PLAN LOCAL D'URBANISME METROPOLE ROUEN NORMANDIE

MODIFICATION N°2 - PPR
PÔLE DE PROXIMITÉ DE ROUEN

> NOTICE DE PRÉSENTATION ET MOTIFS
DES CHANGEMENTS APPORTÉS

ANNEXE 3 A LA DELIBERATION
D'APPROBATION DU 13 DECEMBRE 2021

a. 3.3 : OAP grands projets Quartiers Ouest de Rouen -Ajustements graphiques et rédactionnels

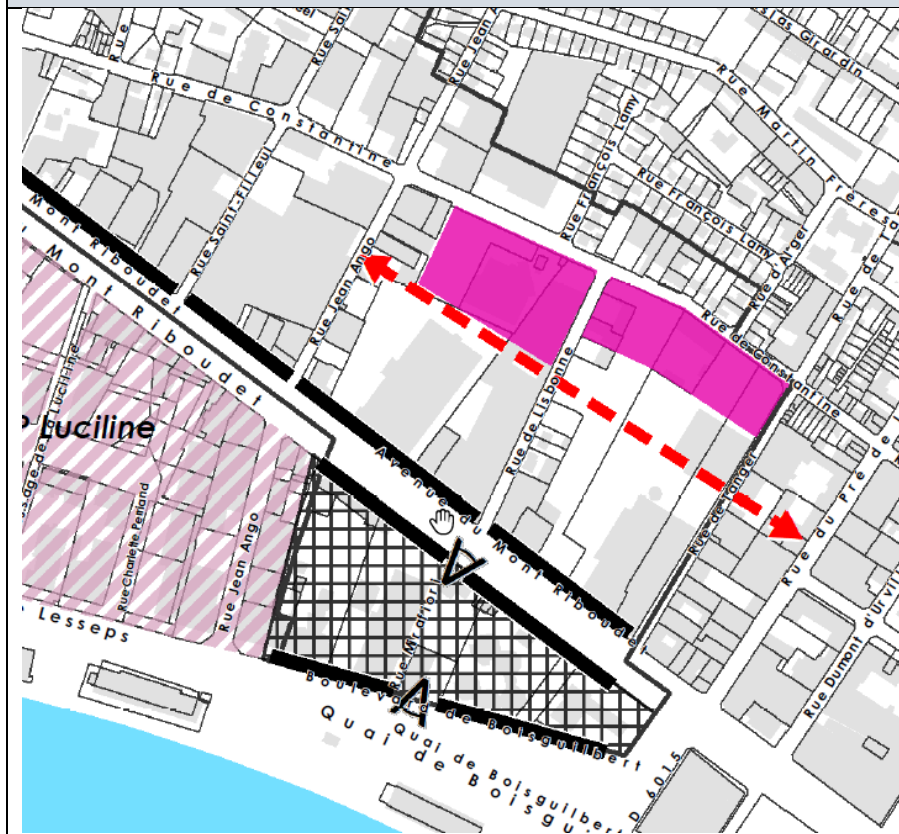
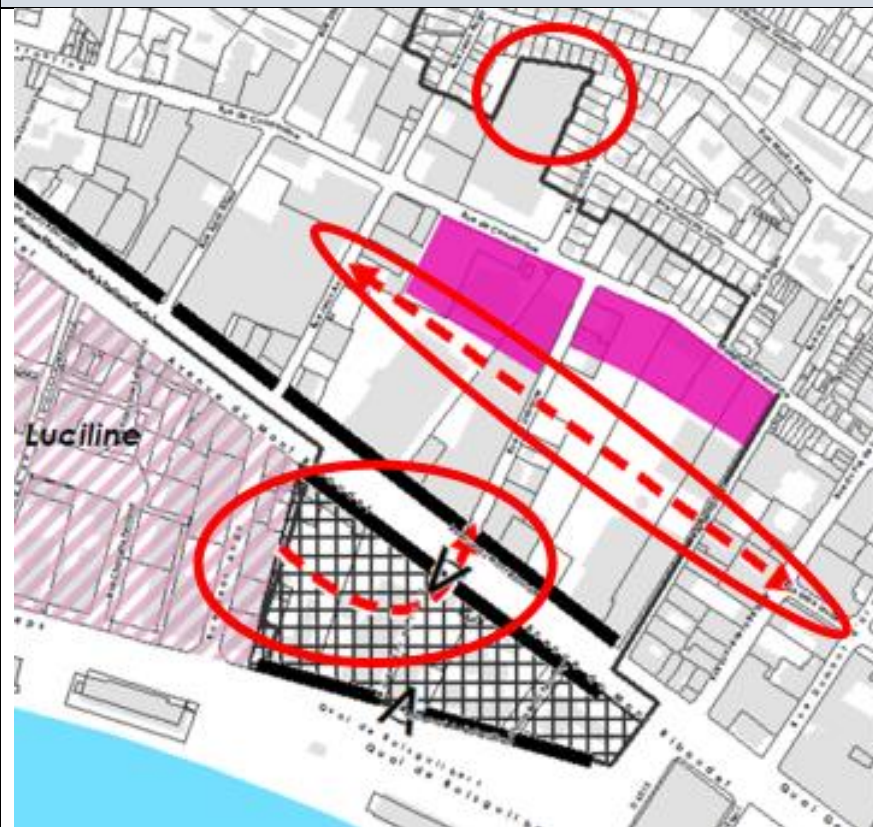
<i>Pièce(s) concernée(s)</i>	<i>Intitulé</i>	<i>Objet de la modification</i>
3.3 : OAP grands projets Quartiers Ouest de Rouen	3.3 : OAP grands projets Quartiers Ouest de Rouen - Ajustements graphiques et rédactionnels	Précisions nécessaires à apporter sur le plan graphique et correction de rédaction
<i>Nom de l'OAP</i>	<i>Justification de la modification</i>	
Quartiers Ouest de Rouen	<p>Le plan de morphologie urbaine de la traduction graphique de l'OAP des Quartiers Ouest ne fait pas figurer le prolongement de la liaison du mail Andrée PUTMAN , vers la rue de Lisbonne. Ce cheminement est l'un des points majeurs du projet d'aménagement des quartiers Ouest. Cette liaison figure déjà dans la traduction graphique de l'OAP, mais pas sur la carte de morphologie urbaine. Il convient donc de corriger cette dernière pour mettre en cohérence les deux cartes.</p> <p>De plus, suite aux études locales, le cheminement transversal « Nord » a été recalé dans le prolongement de la rue Emile LEUDET. Il est donc nécessaire de mettre à jour sa traduction graphique.</p> <p>Par ailleurs, le périmètre de l'OAP coupe le bâtiment du dépôt Conforama. Une modification du périmètre de l'OAP permettra d'intégrer en totalité ce bâtiment important et stratégique pour le quartier.</p>

Enfin, le texte mentionne la notion de "marge de recul" p 55 (Mont Riboudet). Afin d'homogénéiser et d'assurer la cohérence avec le règlement graphique planche 2 (plan de morphologie urbaine), il est nécessaire de substituer cette notion par celle de "ligne minimale d'implantation".

<p>Page 55 : Au nord du Mont-Riboudet, l'évolution du quartier Constantine en faveur d'un quartier de ville se traduira par la restructuration de grands îlots bâtis. Ces mutations parcellaires s'accompagneront de la composition d'un maillage viaire plus fin, par la création de voies nouvelles ou de l'adaptation des voies existantes, raisonnablement dimensionnés pour venir desservir de nouveaux îlots bâtis « à taille humaine ». Des marges de recul des constructions sur les voies transversales entre la rue de Constantine et le Mont-Riboudet permettront notamment de créer des pistes cyclables et d'élargir les trottoirs existants, ménageant ainsi des vis-à-vis et un éclairage suffisant des nouveaux logements ou locaux d'activités.</p>	<p>Page 55 : Au nord du Mont-Riboudet, l'évolution du quartier Constantine en faveur d'un quartier de ville se traduira par la restructuration de grands îlots bâtis. Ces mutations parcellaires s'accompagneront de la composition d'un maillage viaire plus fin, par la création de voies nouvelles ou de l'adaptation des voies existantes, raisonnablement dimensionnés pour venir desservir de nouveaux îlots bâtis « à taille humaine ». Des lignes minimales d'implantation le long des voies transversales entre la rue de Constantine et le Mont-Riboudet permettront notamment de créer des pistes cyclables et d'élargir les trottoirs existants, ménageant ainsi des vis-à-vis et un éclairage suffisant des nouveaux logements ou locaux d'activités.</p>

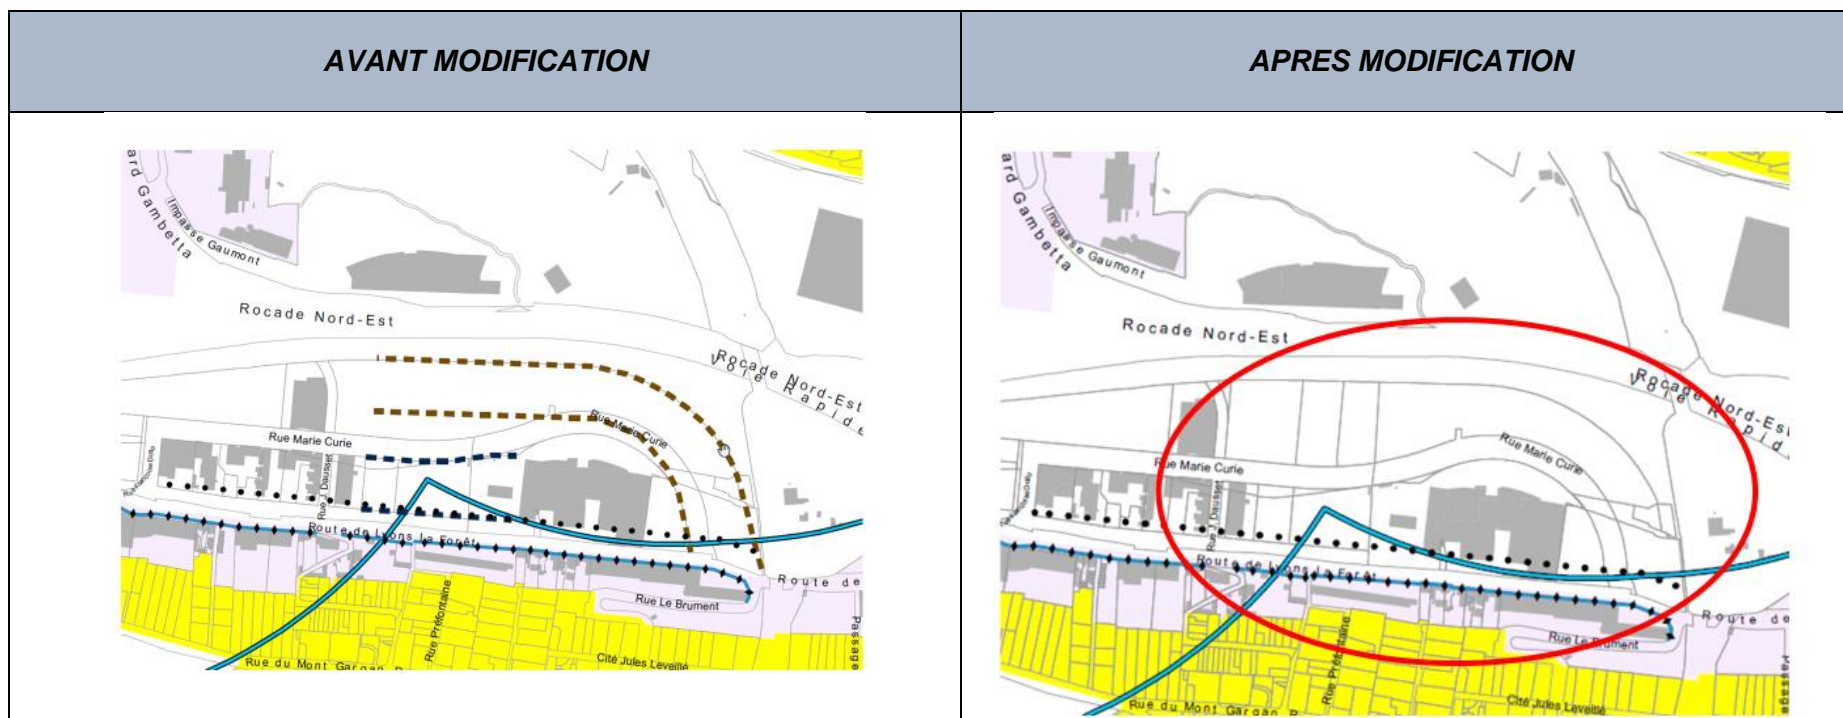
<i>Pièce(s) du PLU concernée(s)</i>	<i>Intitulé</i>	<i>Objet de la modification</i>
4.2.2 Règlement graphique Planche 2 : plan de morphologie urbaine	RIS : suppression règle graphique de hauteur	Suppression de deux règles graphiques de hauteur de 20m et 13m
<i>Zone(s) et/ou parcelle(s) concernée(s)</i>	<i>Justification de la modification</i>	
<i>URX5 – Rouen Innovation Santé</i>	Dans cette zone, les règles graphiques (13 et 20m) ne correspondent pas à la forme urbaine souhaitée dans cette ZAC. Elles sont supprimées au profit du règlement écrit qui fixe la hauteur maximale à 20m.

b. Secteur Rue d'Elbeuf : Ajout de protection du patrimoine naturel

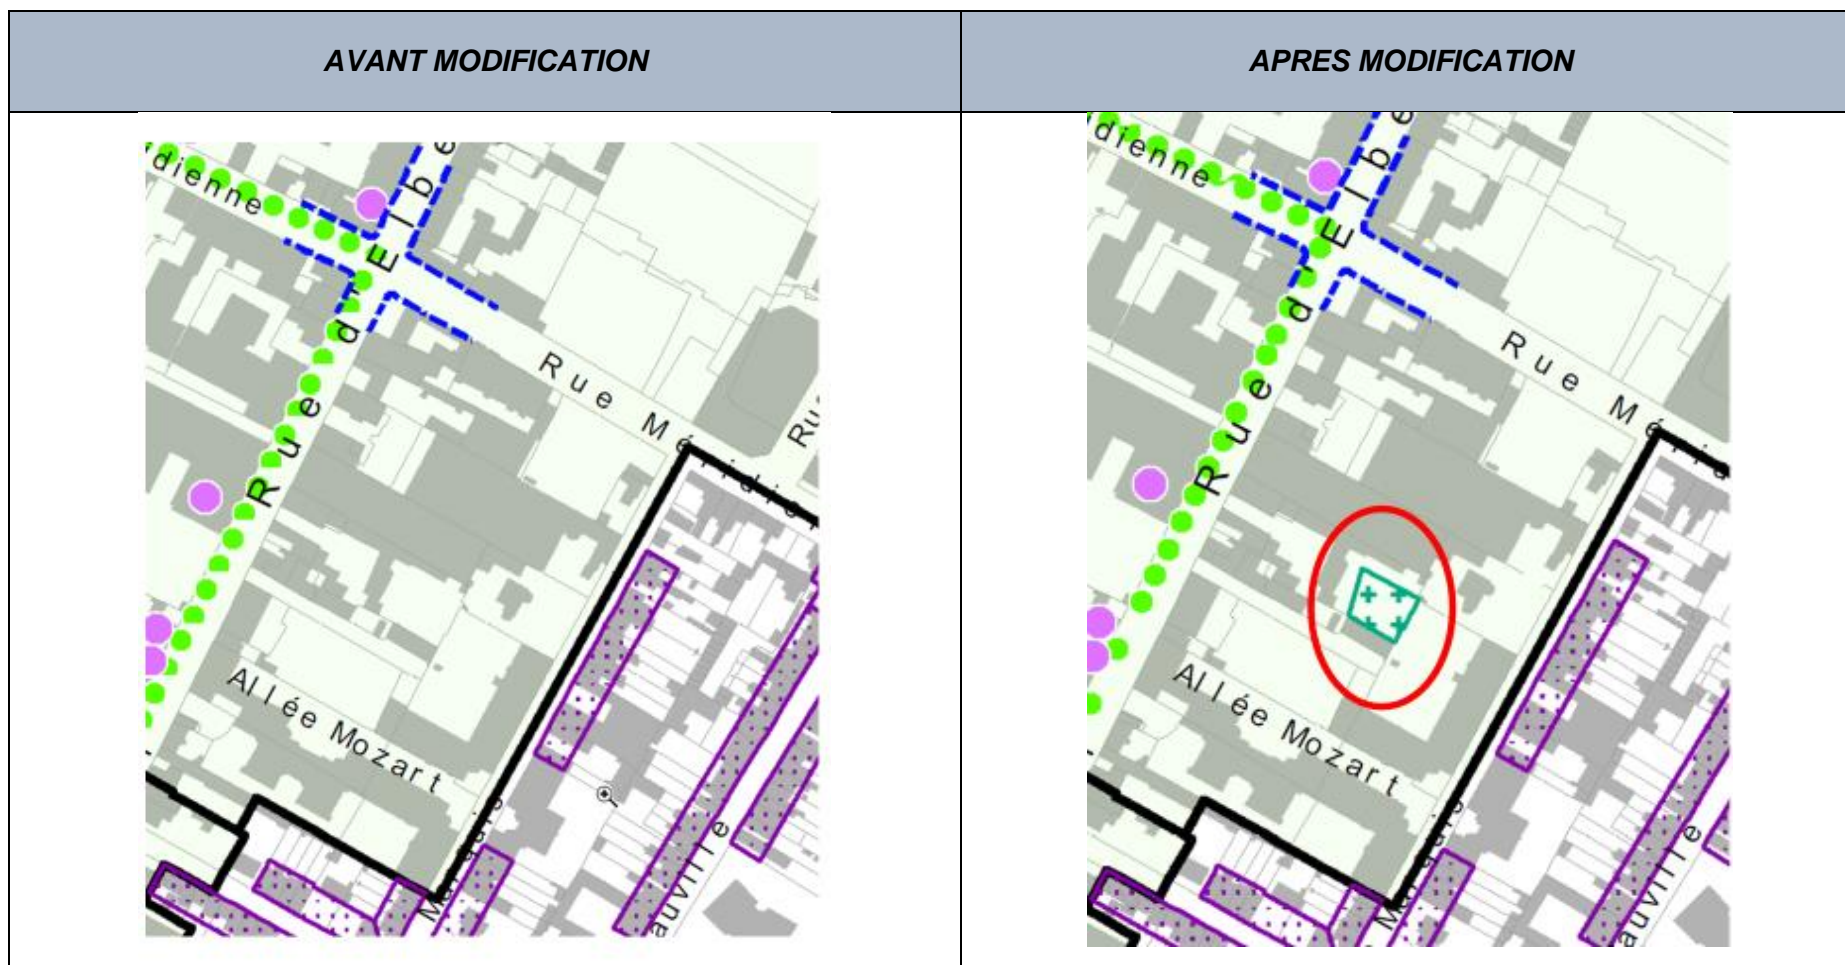
Pièce(s) du PLU concernée(s)	Intitulé	Objet de la modification
4.2.1 Règlement graphique Planche 1 : plan de zonage	Secteur Rue d'Elbeuf : Ajout de protection du patrimoine naturel	Intégration d'une protection au titre du patrimoine naturel - Parc/coeur d'îlot/coulée verte sur la parcelle HT372
Zone(s) et/ou parcelle(s) concernée(s)	Justification de la modification	
Rouen Gauche – Secteur Rue d'Elbeuf	<p>La propriété du 81 rue d'Elbeuf présente une végétation intéressante située dans un secteur urbain dense, bordé de la rue d'Elbeuf et de hangars. Composé de jardins et d'arbres existants, ce cœur d'îlot contribue à la qualité paysagère du site, la biodiversité et au maintien de la nature en ville.</p> <p>Le projet de modification présenté à l'enquête publique prévoyait la protection d'un arbre remarquable dans la propriété du 6 rue Marquis.</p> <p>Lors de l'enquête publique, une contribution a été déposée, mentionnant l'abattage de cet arbre. La protection du patrimoine naturel prévue n'a plus lieu d'être.</p>

c. Secteur Rue Louis Poterat : Modification de limites de zones et des règles graphiques de hauteur

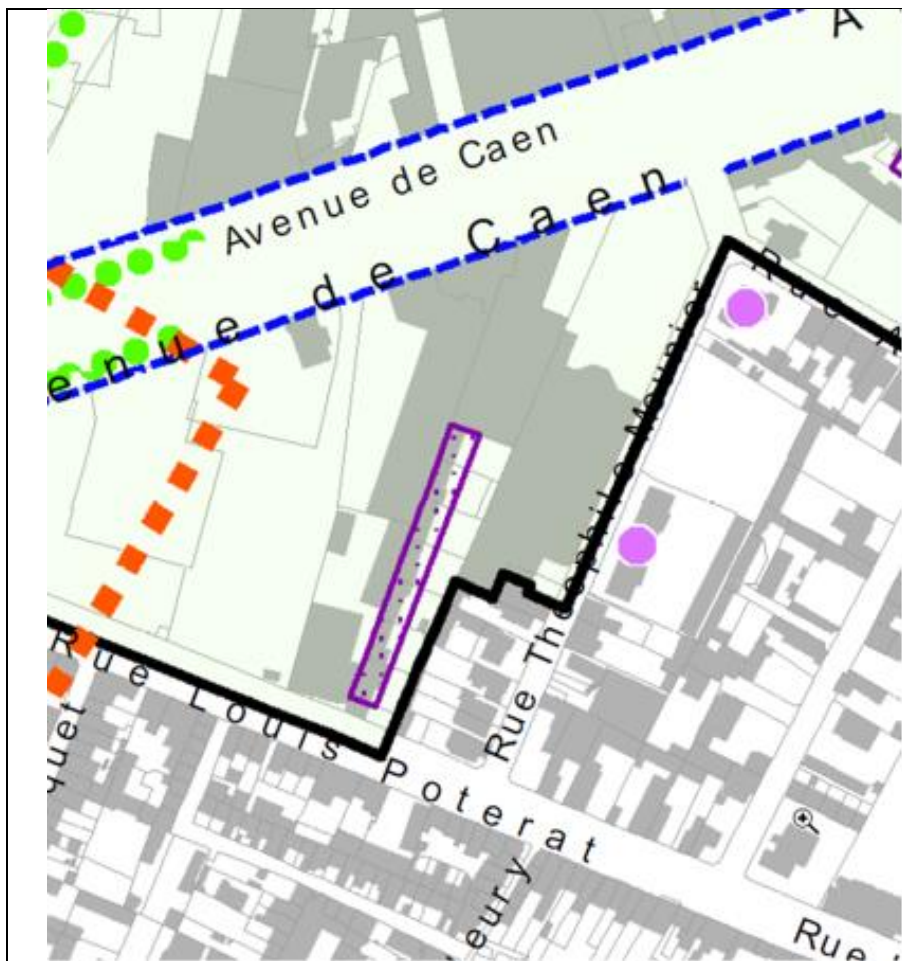
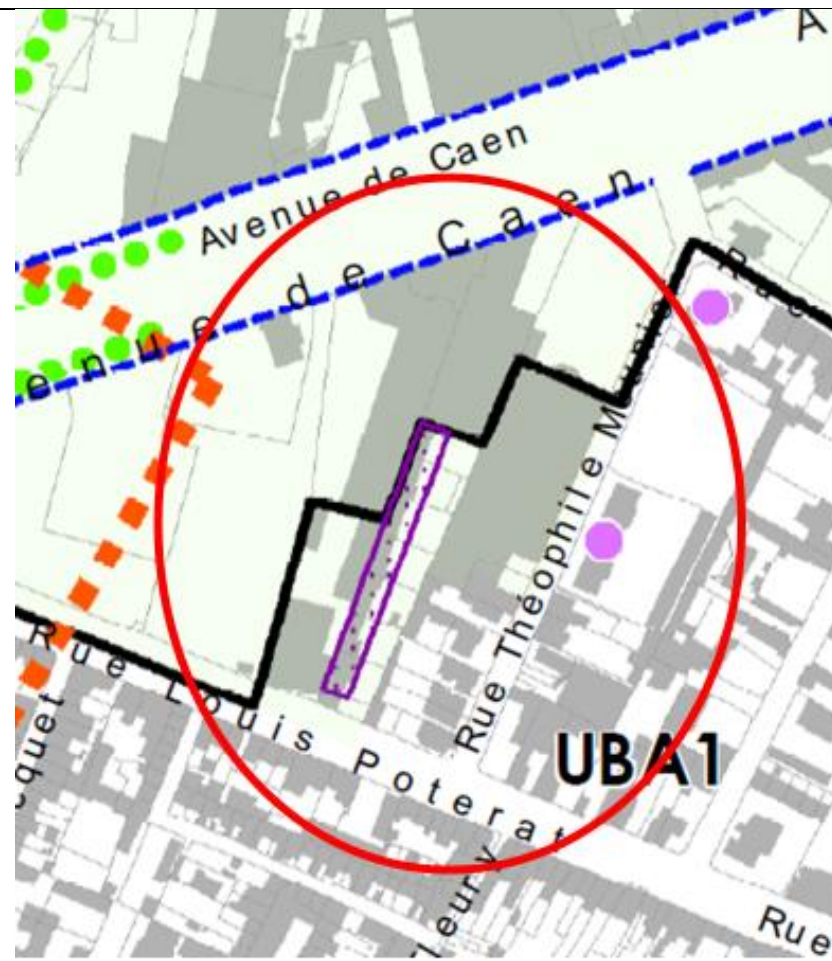
Pièce(s) du PLU concernée(s)	Intitulé	Objet de la modification
4.2 Règlement graphique <ul style="list-style-type: none"> - 4.2.1 Planche 1 : plan de zonage - 4.2.2 Planche 2 : plan de morphologie urbaine 	Secteur Rue Louis Poterat - Modification de zonage et des règles graphiques de hauteur	Modification des limites de zones de parcelles classées UAA (zone caractéristique de centralité urbaine mixte) en zone UBA1 (zone caractéristique d’habitat individuel), et modification des règles graphiques de hauteur (suppression des règles linéaires de 10m et ajout d’une trame graphique de hauteur à 7m à l’égout/acrotère).
Zone(s) et/ou parcelle(s) concernée(s)	Justification de la modification	
Rouen Gauche – Secteur Louis Poterat	<p>La modification de la limite de zone UBA1 vise à inclure les parcelles dominées par du bâti caractéristique de cette zone (maisons de ville).</p> <p>L’objectif est de préserver la qualité du bâti actuel tout en intégrant les nouvelles constructions, et d’assurer une meilleure transition avec la zone UAA environnante.</p> <p>Dans un souci de cohérence avec les changements des limites de zones, il est également nécessaire de modifier les règles graphiques de hauteur le long des rues Louis Poterat et Théophile MEUNIER et de les faire correspondre au nouveau zonage dans la planche 2 – Plan de morphologie urbaine</p>
